**LLAMADO
PÚBLICO A OFERTAS
Nº 03/2026** | **FIDEICOMISO INTEGRACIÓN SOCIAL Y URBANA (FISU)**

COMUNICADO Nº07

26/08/2026

CONSULTAS

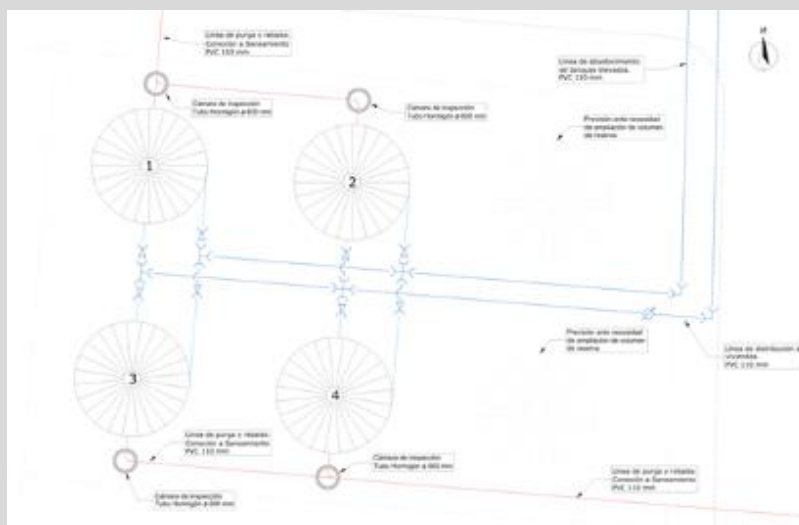
Dado que no hay sistema de saneamiento construido actualmente, y en ningún documento se detalla que se proyecte ejecutarlo previo al inicio de las obras, se consulta cómo se deben resolver los desagües de purga y rebalse proyectados a conectarse a saneamiento en el plano N° 48.655/12.

Ver Comunicado 06, pregunta 53.
